DIRECTION GÉNÉRALE DE L'ÉVALUATION ENVIRONNEMENTALE ET STRATÉGIQUE

**Questions et commentaires
pour le projet d'agrandissement du lieu d'enfouissement
technique situé
sur le territoire de la municipalité de Champlain
par la Régie de gestion des matières résiduelles de la Mauricie
(Énercycle)**

Dossier 3211-23-094

Le 19 juillet 2022

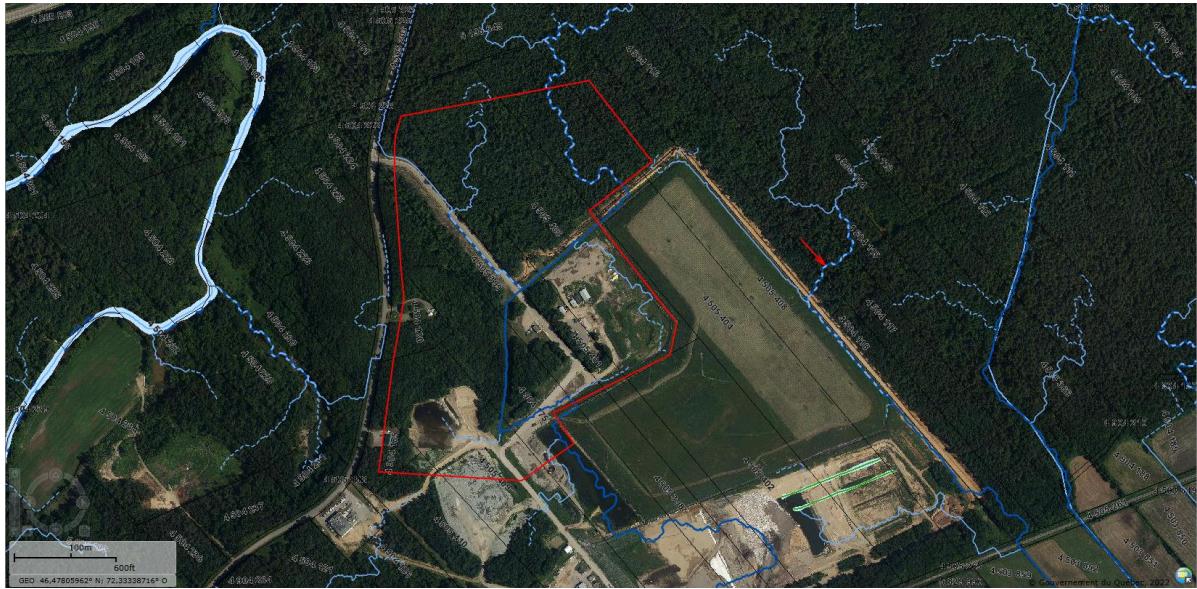
QC - 16 Selon les renseignements fournis dans le rapport *Caractérisation écologique*, aucun cours d'eau ou lac n'est répertorié sur le site. En effet, cette étude fait état d'un réseau de fossés aménagés et d'étangs servant à la gestion des eaux de précipitations et de lixiviation. Toutefois, selon les données LIDAR, quelques lits d'écoulement potentiels seraient présents sur le site, ce qui semble par ailleurs être appuyé par l'indice d'humidité topographique. De plus, ces lits d'écoulement potentiels sont limitrophes aux milieux humides identifiés, ce qui soutient également cette probabilité.

Afin de confirmer ou infirmer la présence sur le terrain de ces lits d'écoulement potentiels, une nouvelle identification sur le terrain devrait être faite en ciblant les emplacements indiqués sur la carte suivante. Par ailleurs, le lit d'écoulement potentiel pointé avec la flèche

rouge semble aboutir dans le fossé de drainage aménagé autour des cellules déjà en place. À ce propos, une vérification sur le terrain est nécessaire pour confirmer que le fossé concerné répond au sous-paragraphe b du paragraphe 1^o du premier alinéa de l'article 2 du Règlement sur l'encadrement d'activités en fonction de leur impact sur l'environnement (REAFIE) (chapitre Q-2, r. 17.1).
